Stuttgart 21 — 5. Planänderungsverfahren — DB

Umgestaltung des Bahnknotens Stuttgart
Ausbau– und Neubaustrecke Stuttgart – Augsburg
Bereich Stuttgart – Wendlingen mit Flughafenanbindung

Bauwerksplan
BA Stuttgart Hbf – Obertürkheim
Tunnel in bergmännischer Bauweise
Verbindungsbauwerk Nr. 1.6–10

Datum	Name
Gezeichnet 05/02	Stolbert
Bearbeiter 05/02	Kennepohl
Maßstab	1:100/1:200
Freigabe DBProjekte Süd GmbH	gez. R. Baur, Stuttgart, den 12.07.2002
Ersatz für Plan–Nr.	
Ersetzt durch Plan–Nr.	
Anlage Planfeststellungsunterlagen	
Anlage 7.1.1	
Blatt 15A von 19

Verbindungsbauwerk Nr. 1.6–10
Schnitt 1–1
Draufsicht

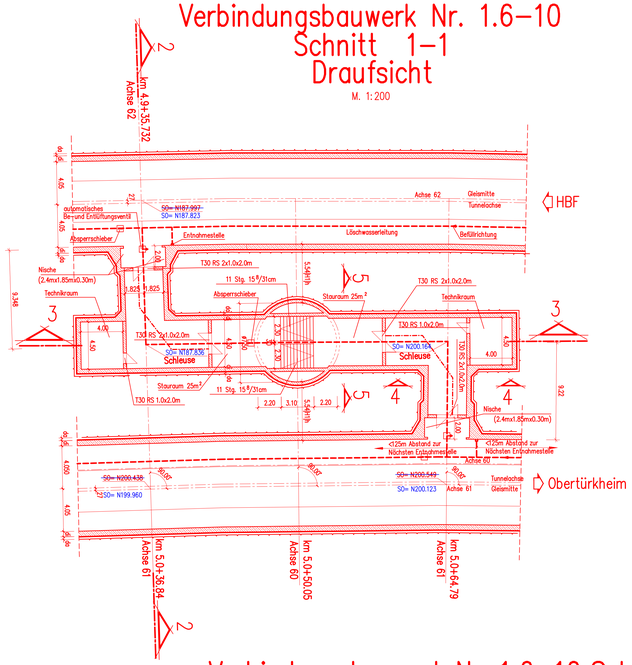
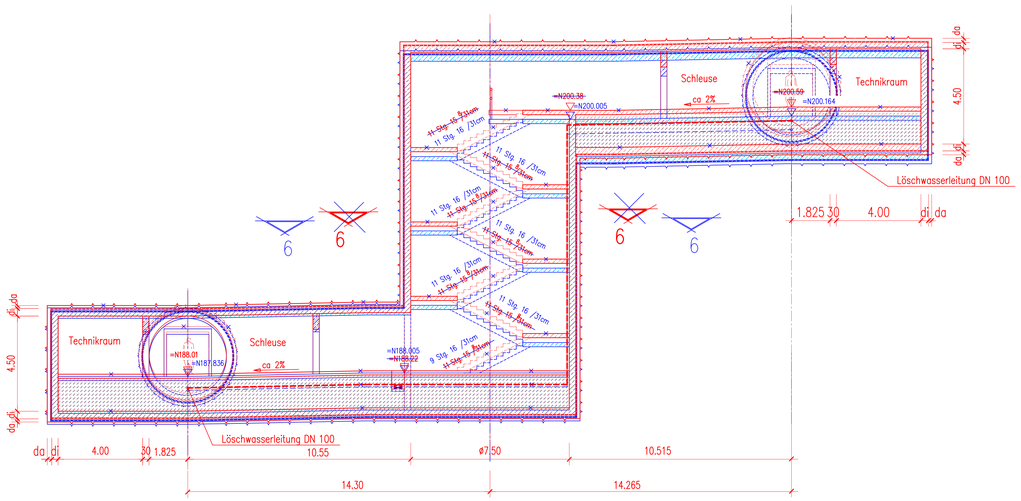
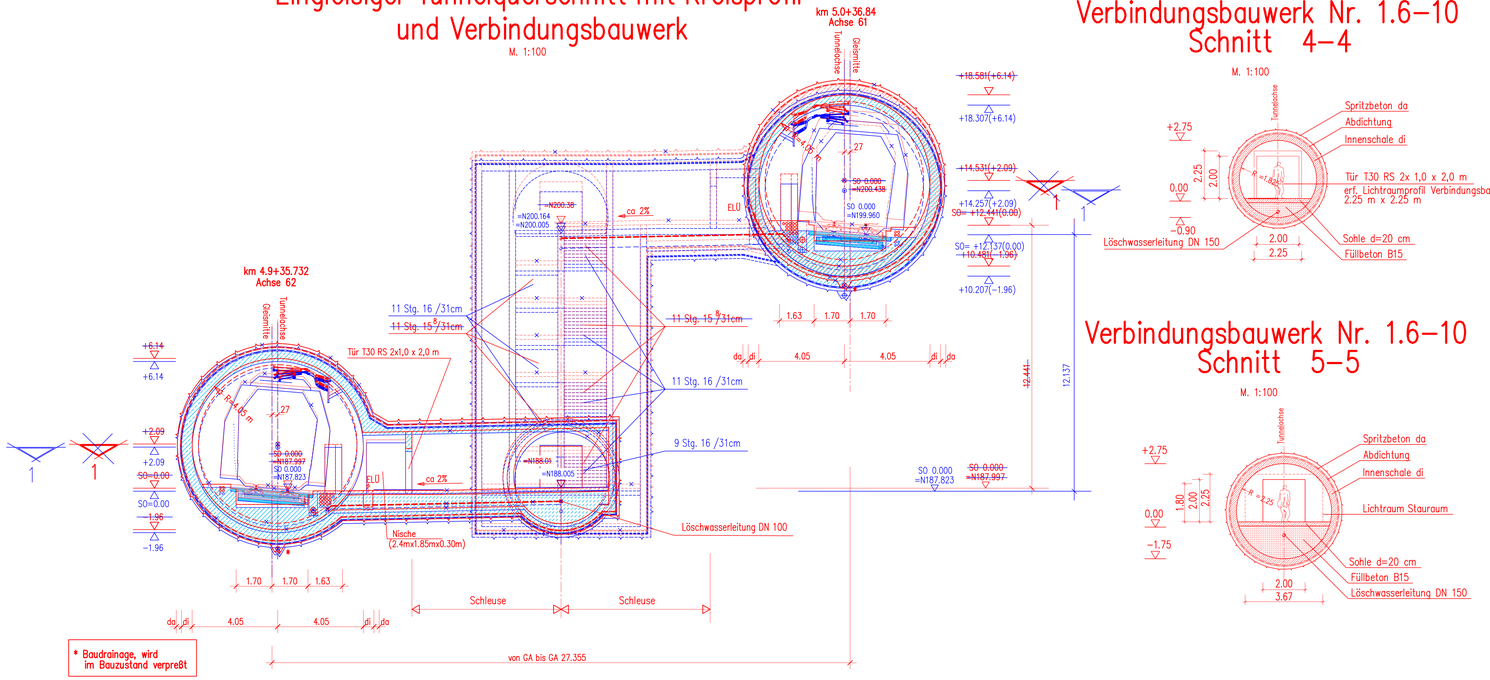
Index	Änderungen	Datum	Name
A	Tiefenlage Gradiente	10.2.2015	LV.P.Erdmann

5.0+50.050	Nr. 1.6–10	5.0+50.82	27.22	47.10	25.80	~~12.41~~	11.31	ja
5.5+39.300	Nr. 1.6–11	5.5+39.14	22.89	56.67	27.20	~~3.57~~	3.73	ja
5.9+88.040	Nr. 1.6–12	5.9+87.53	10.75	2.11		~~0.00~~		nein
